リコール届出日：令和4年9月21日

リコール届出番号	外-3467	リコール開始日	令和4年9月22日
届出者の氏名又は名称	ボルボ・カー・ジャパン株式会社 代表取締役社長 マーティン・パーソン 〔製作国：スウェーデン〕 〔製作者名：ボルボ〕 問い合わせ先：ボルボ・カスタマー・センター 0120-55-8500		
不具合の部位（部品名）	燃料装置（キャップレスフューエルフィルターインサート）		
基準不適合状態にあると認める構造、装置又は性能の状況及びその原因	燃料装置のキャップレスフューエルフィルターインサート（燃料給油口）において、防水設計が不適切なため、大雨等により燃料装置内部へ雨水が浸入することがある。そのため、燃料ポンプが腐食し、走行中にエンジン警告灯の点灯、エンジン性能の低下、エンジンストール、エンジン始動不良に至るおそれがある。		
改善措置の内容	全車両、キャップレスフューエルフィルターインサートまたはフューエルパイプを対策品へ交換する。また既に燃料装置へ雨水が混入していないか確認するために燃料を点検する。なお燃料装置へ雨水の混入がある場合は、燃料ポンプを交換する。		
不具合件数	国内：58件	事故の有無	国内：なし
発見の動機	市場からの情報による。		
自動車使用者及び自動車特定整備事業者に周知させるための措置	<ul style="list-style-type: none"> ・使用者：ダイレクトメール又は電話等にて通知する。 ・自動車特定整備事業者：日整連発行の機関紙へ掲載する。 ・弊社のインターネットホームページへ掲載する。

改善箇所説明図

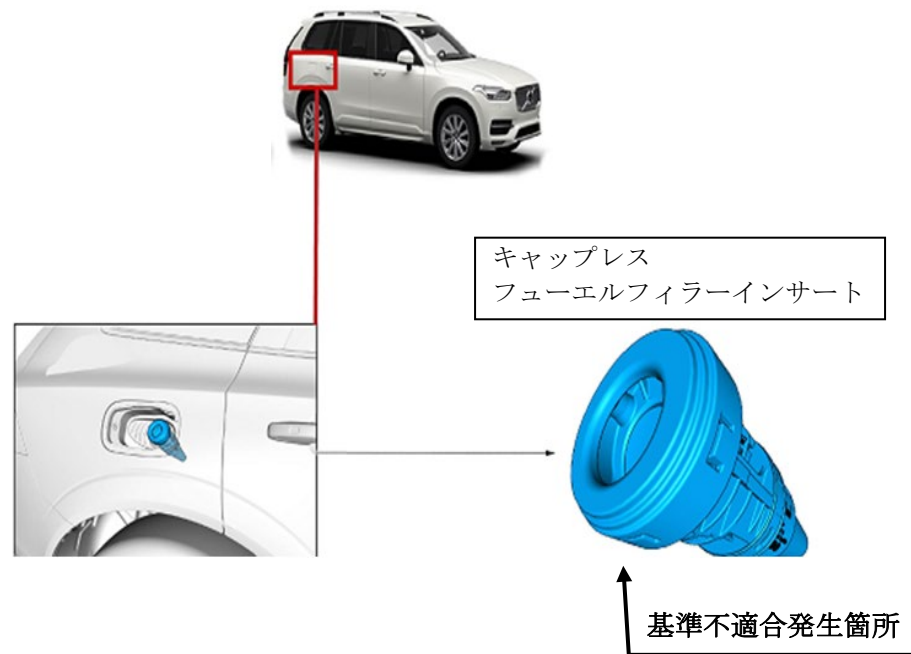
燃料装置のキャップレスフューエルフィルターインサート（燃料給油口）において、防水設計が不適切なため、大雨等により燃料装置内部へ雨水が浸入することがある。そのため、燃料ポンプが腐食し、走行中にエンジン警告灯の点灯、エンジン性能の低下、エンジンストール、エンジン始動不良に至るおそれがある。

全車両、キャップレスフューエルフィルターインサートまたはフューエルパイプを対策品へ交換する。また既に燃料装置へ雨水が混入していないか確認するために燃料を点検する。なお燃料装置へ雨水の混入がある場合は、燃料ポンプを交換する。
